**INFORME DE HITO DE CONTROL
N° 020-2024-OCI/5353-SCC**

**OBRA “REFORZAMIENTO ESTRUCTURAL DE TALUD; EN
EL (LA) LOS CERROS DEL SECTOR MAL PASO INGRESO
A CALETA GRAU POR DESLIZAMIENTO EN EL DISTRITO
DE ZORRITOS, PROVINCIA CONTRALMIRANTE VILLAR,
DEPARTAMENTO TUMBES”**

**HITO DE CONTROL N° 2 – CULMINACIÓN Y RECEPCIÓN
DE OBRA**

Imagen n.º 7

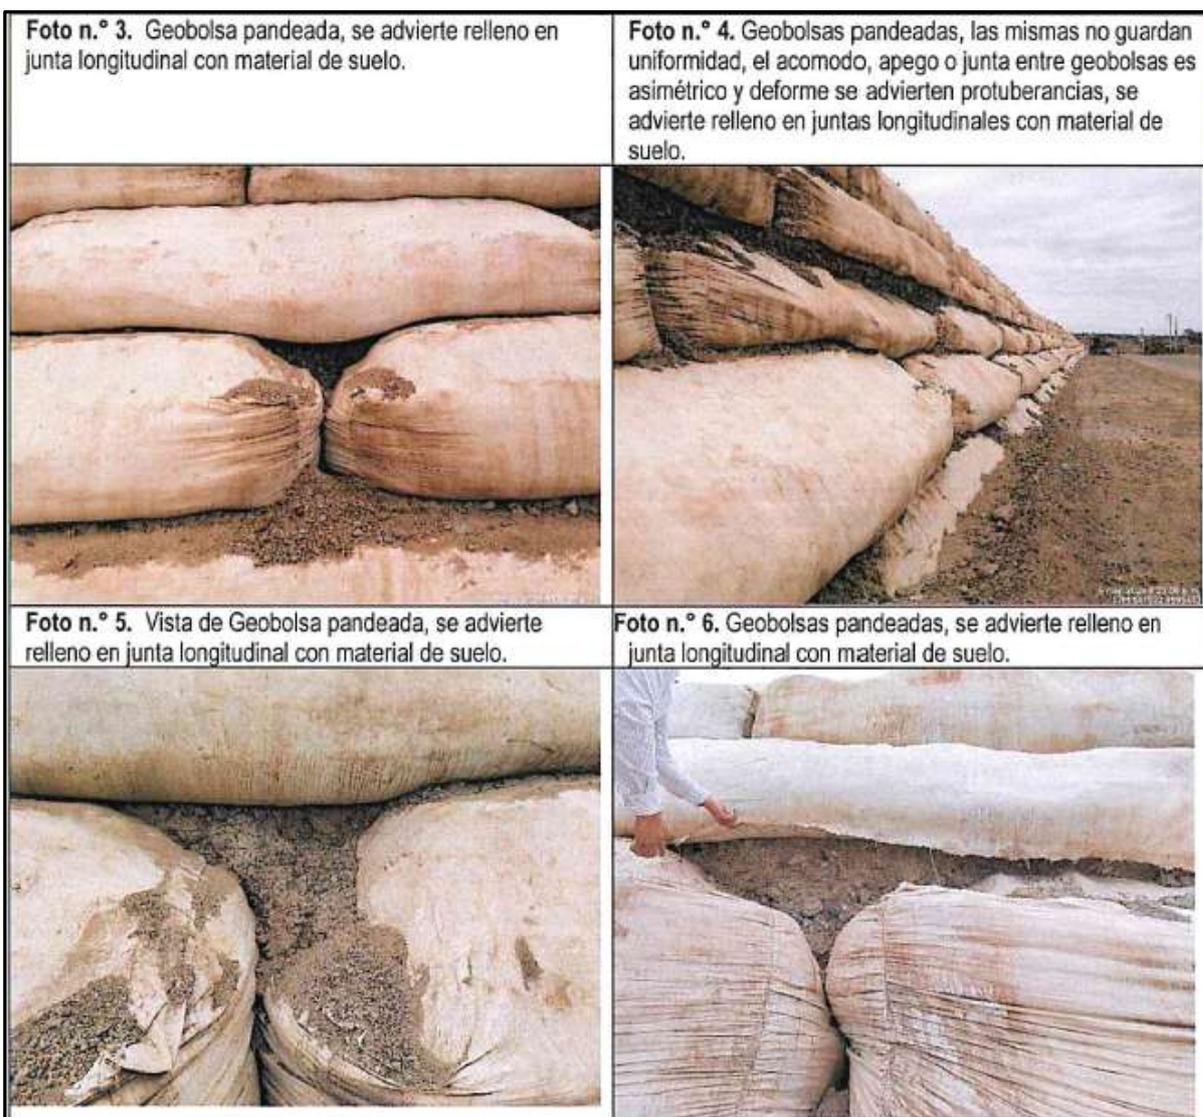
Cabe precisar que, el encofrado⁸ debe asegurar la forma y este puede hacerse en paralelo con otra geobolsa, de modo que el llenado parcial en las paredes de las Bolsas de Geotextil (geobolsa) de alta resistencia sirva de apoyo y estabilidad del próximo; no obstante, durante la Inspección realizada el 5 de marzo de 2024, se ha constatado en los tres (3) tramos, que las geobolsas no guardan uniformidad y juntas verticales y horizontales las que en la mayoría de casos están rellenas con material terroso, hechos que se dejó constancia en el los numerales 3, 4 y 12 del Acta, que corresponden los tramos I, II y III numerales donde se registró:

3. La comitiva advierte que, las geobolsas no guardan uniformidad en forma, el acomodo, apego o junta entre geobolsas es asimétrico y deforme (ver imágenes n.ºs. 1; 2; 3; 4; 5 y 6), éstas presentan protuberancias (ver imágenes n.ºs. 1; 2 y 6), se encuentran pandeadas, en las juntas verticales y horizontales que en gran parte se encuentran con relleno de suelo (material de tierra) (...)"

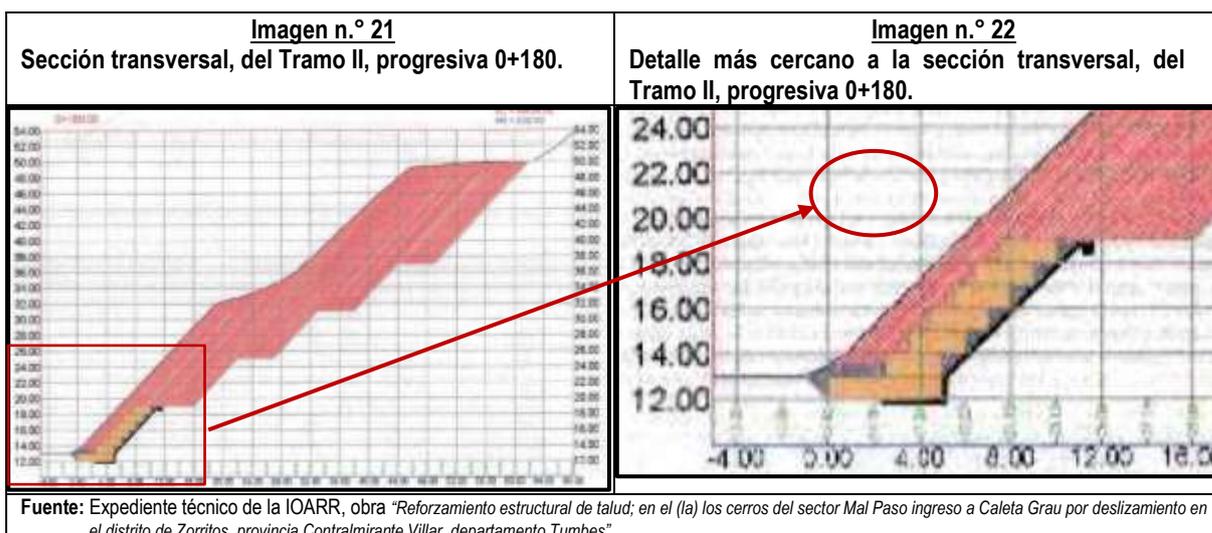
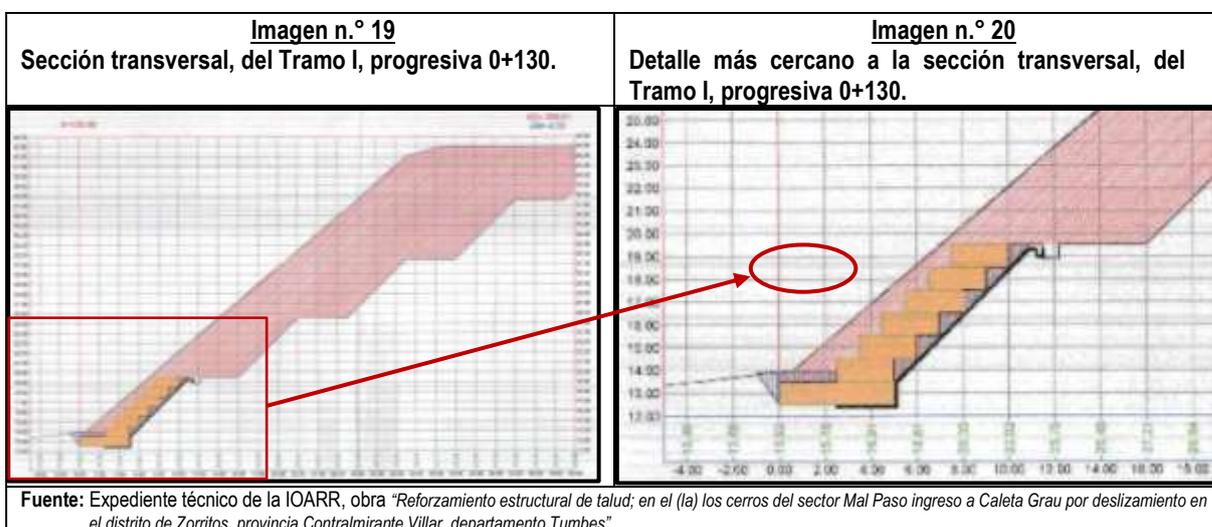
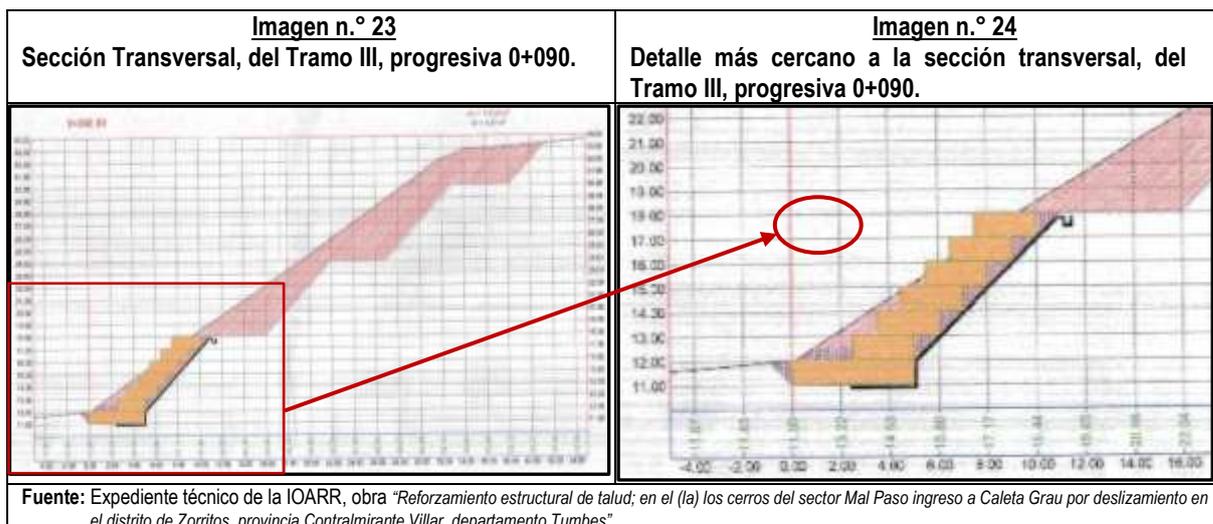
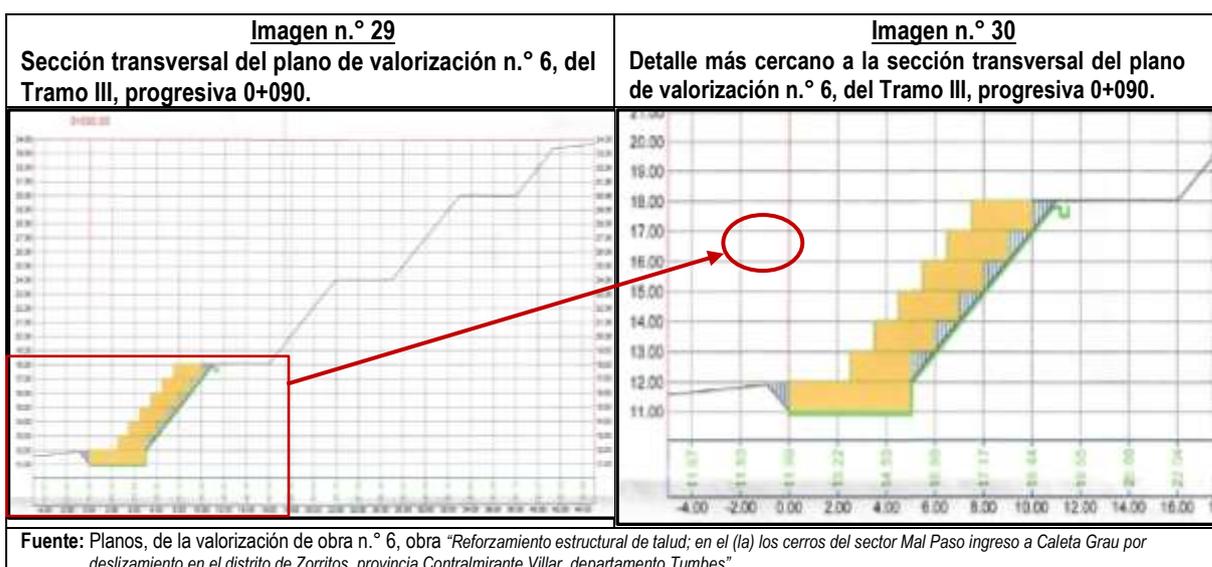
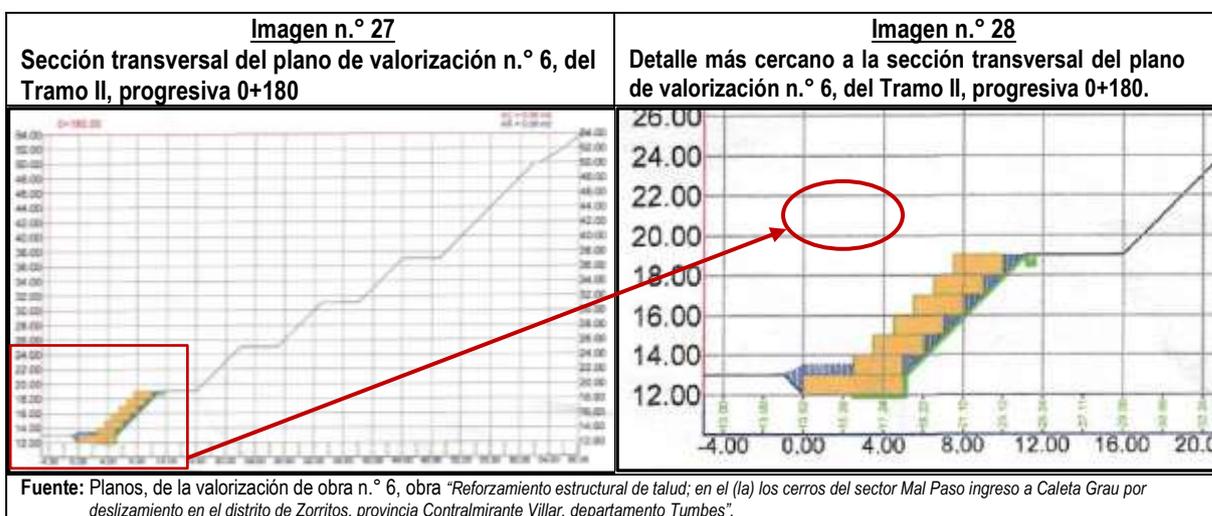
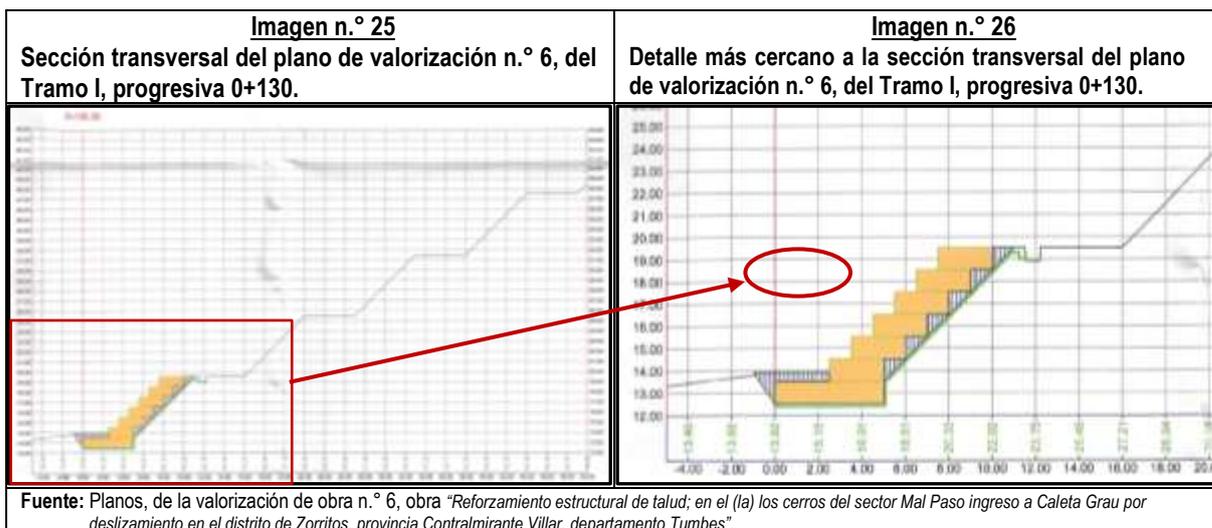
En ese sentido, las imágenes n.ºs 20 y 24, cada rectángulo de la cuadrícula mostrada, su ancho representa 2 m, y en su altura 1 m, para cada ancho de plataforma de banqueteta corresponde dos (2) cuadrículas, más la mitad de una (0,50) que corresponde a 1 m, es decir, que el ancho de la plataforma es de 5 m.

Para la imagen n.º 22, cada rectángulo de la cuadrícula mostrada, su ancho representa 4 m, y en su altura 2 m, para cada ancho de plataforma de banqueteta corresponde una (1) cuadrícula, más un cuarto de una (0,25) que corresponde a 1 m, es decir, que el ancho de la plataforma es de 5 m.

Por tanto, en las secciones trasversales del expediente técnico, las primeras plataformas de las banquetetas proyectadas en los tramos I; II y III, según las imágenes n.ºs. 20; 22 y 24 respectivamente, en su ancho desarrolla un (1) metro más, el cual corresponde al relleno de material terroso ubicado en la espalda de la geobolsa de la hilera superior, por lo que, el ancho de las primeras plataformas de los tramos I; II y III, incluyendo dicho relleno es de 6 m, y a éste se debe sumar el ancho de los 2,40 m de la misma geobolsa, haciendo un total de 8,40 m que debe tener el ancho de la primera plataforma.

Imagen n.º 34

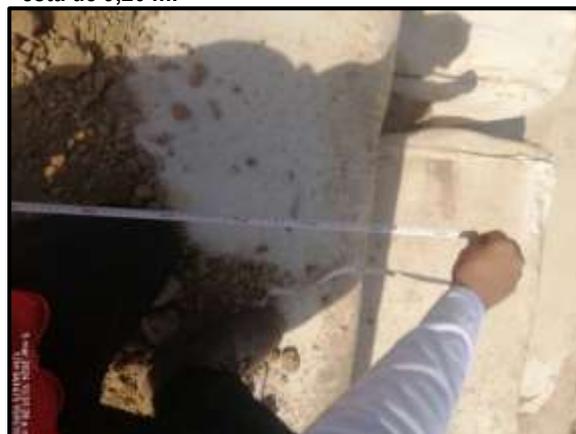
Como se puede ver, el ancho en la **primera plataforma** del tramo I, sus medidas en promedio son aproximadamente de 9,30 m (conforme se puede ver en las imágenes n.ºs 31, 32, 33 y 34), no obstante, de las secciones transversales del expediente técnico y de las secciones trasversales de los planos de la valorización n.º 6, el ancho de la plataforma incluyendo el ancho de la geobolsa es de 8,40 m, determinándose que, en la Obra se ha realizado un ancho mayor al proyectado, en este caso de aproximadamente de 0,90 m.

Medida del ancho de la primera plataforma, siendo esta de 9,20 m.

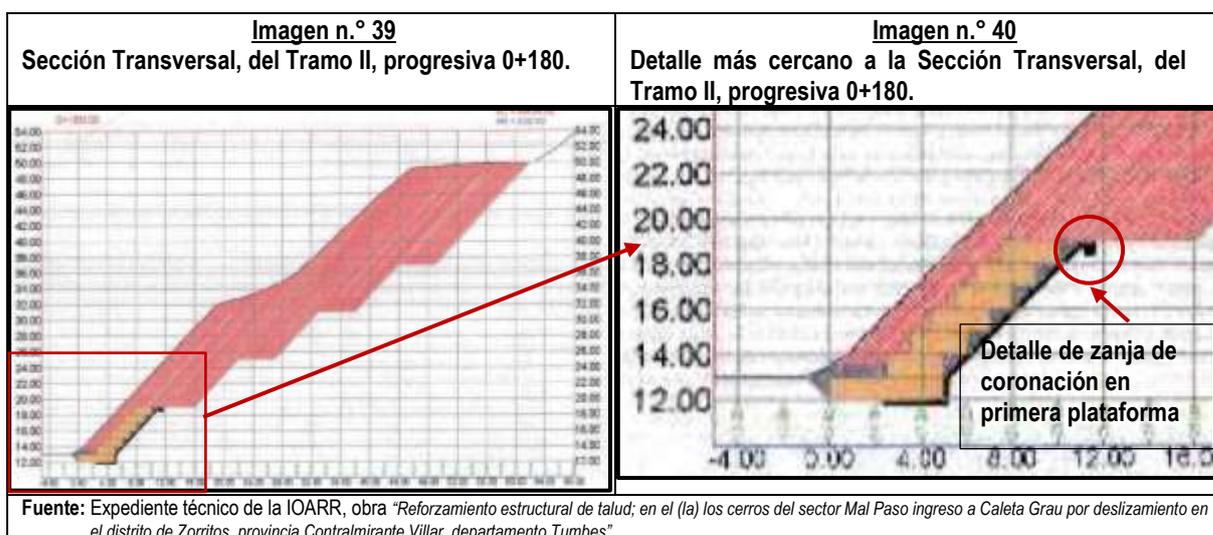
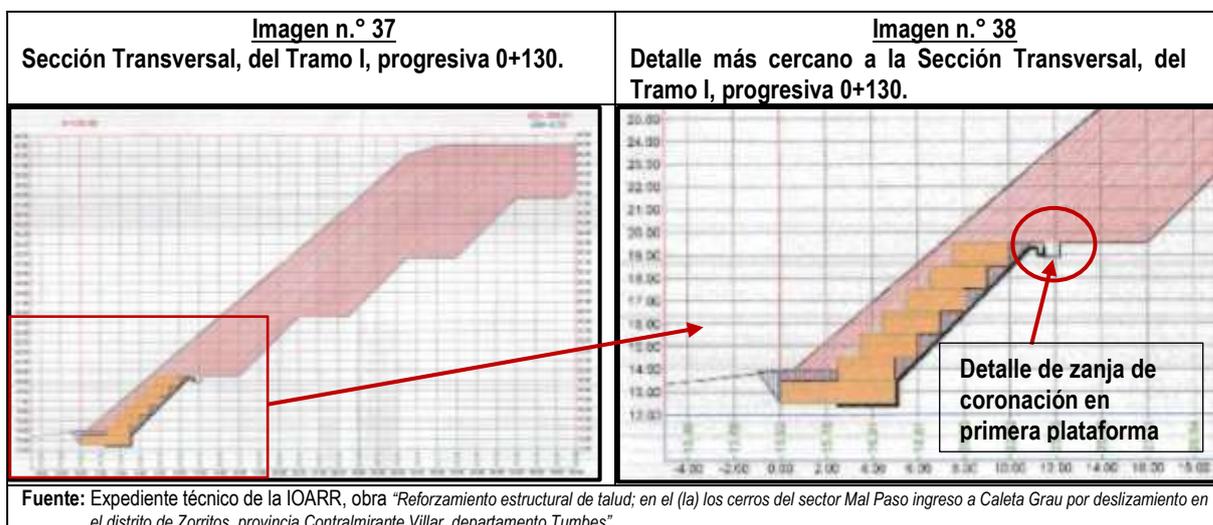
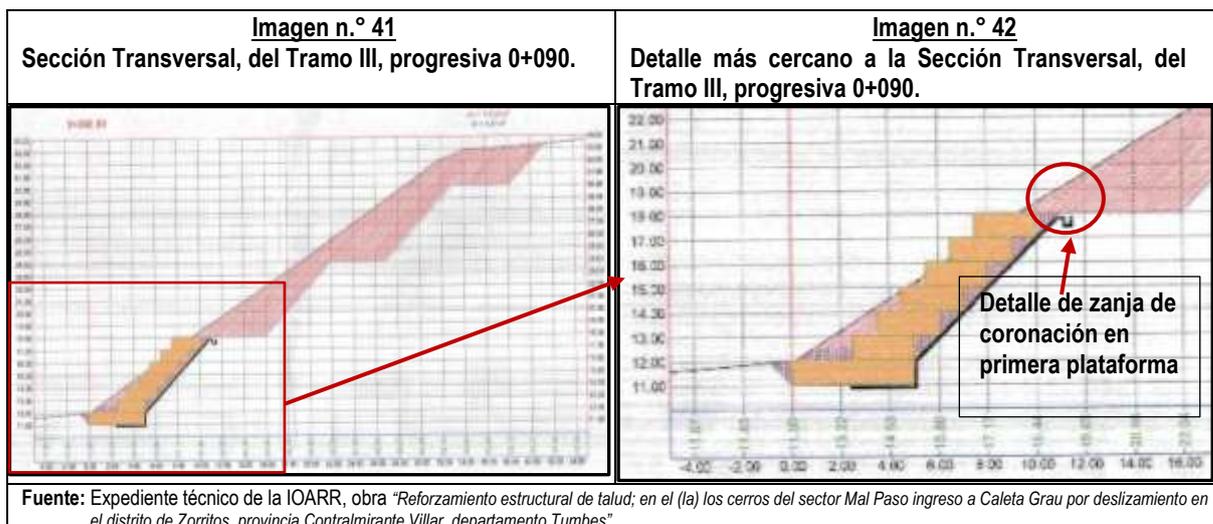
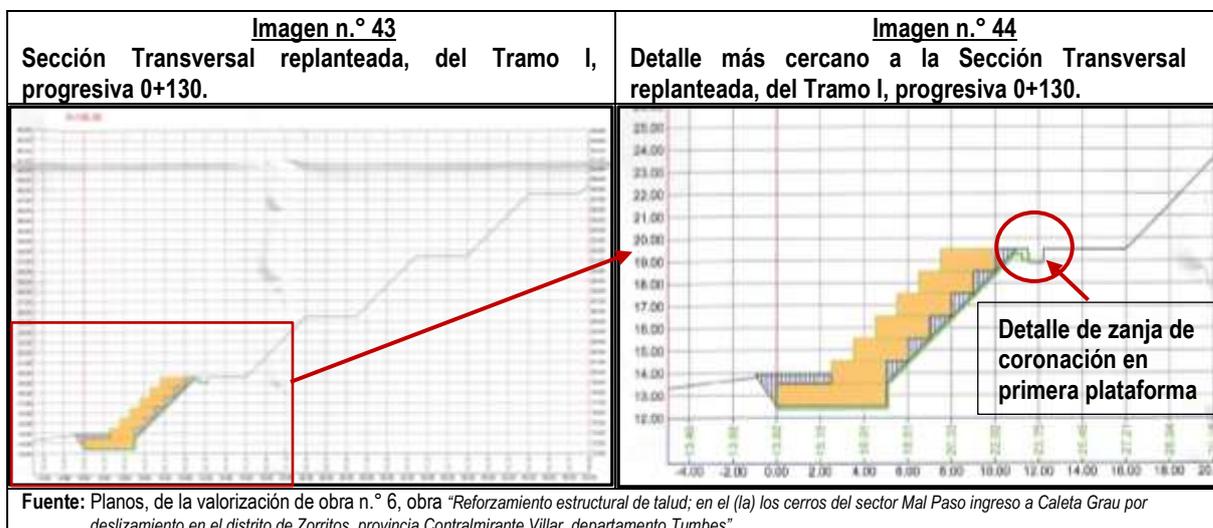
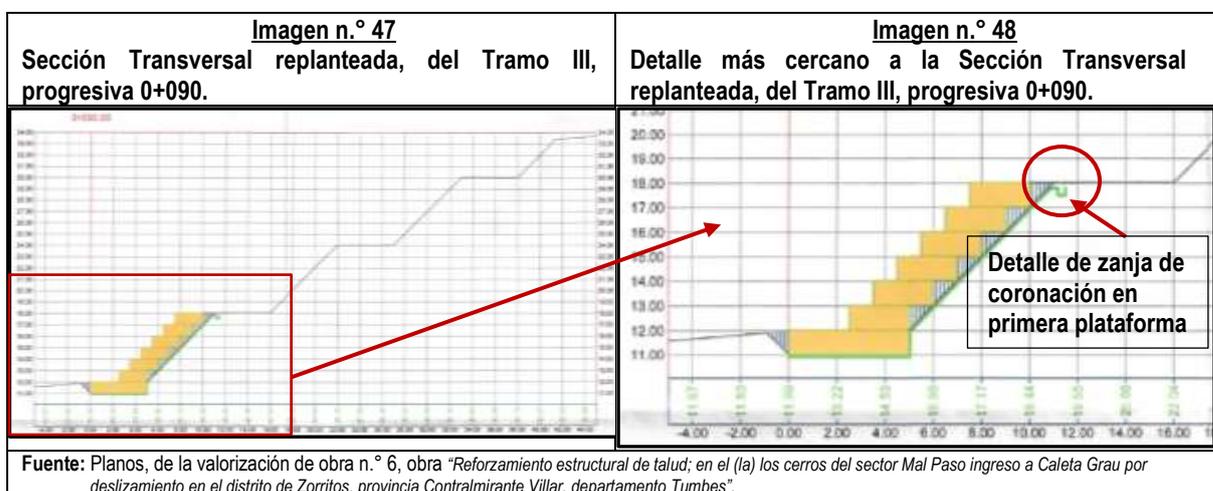
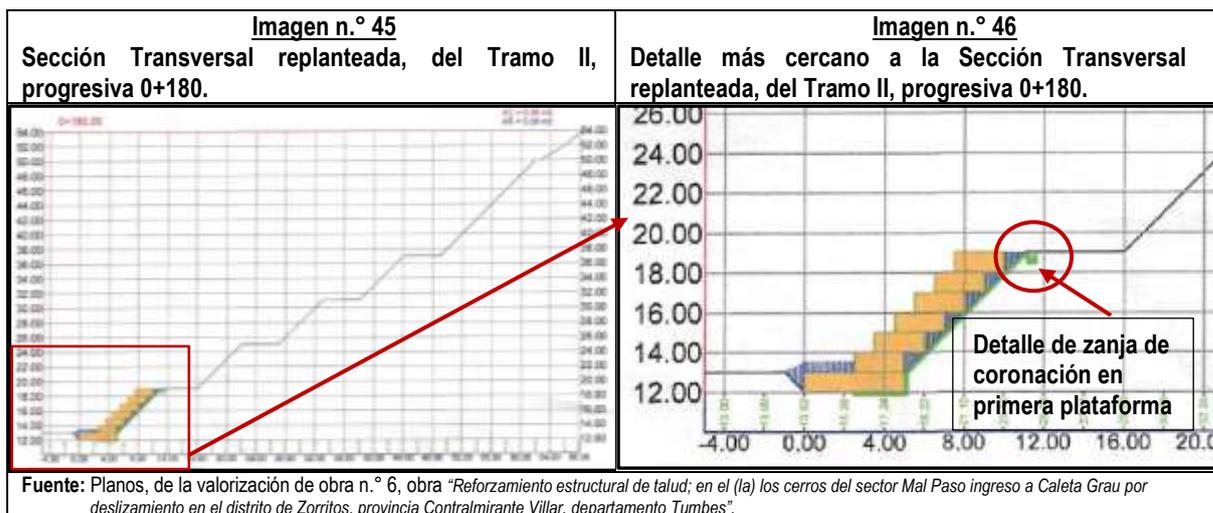
De las imágenes n.ºs. 38, 40 y 42, de las secciones transversales del expediente técnico, se verifica que el expediente técnico ha considerado drenajes del tipo de zanja de coronación de forma rectangular, siendo que, el inicio de esta zanja es aproximadamente de 1,50 m desde la cara²⁴, lado o filo posterior de la geobolsa ubicada en la hilera superior (medida que se puede aproximar de los planos), inclusive, la zanja de coronación también se encuentra considerada en las **secciones transversales de los planos de la valorización n.º 6**, que se pueden ver en las imágenes n.ºs 44, 46 y 48.

Por lo expuesto, se determina que, existiría deficiencias en los drenajes de la primera plataforma de los tramos I, II y III, los cuales no se encuentran de acuerdo a las secciones transversales de los planos tanto del expediente técnico como el de la valorización de obra n.º 6 (como se ha verificado en las imágenes n.ºs
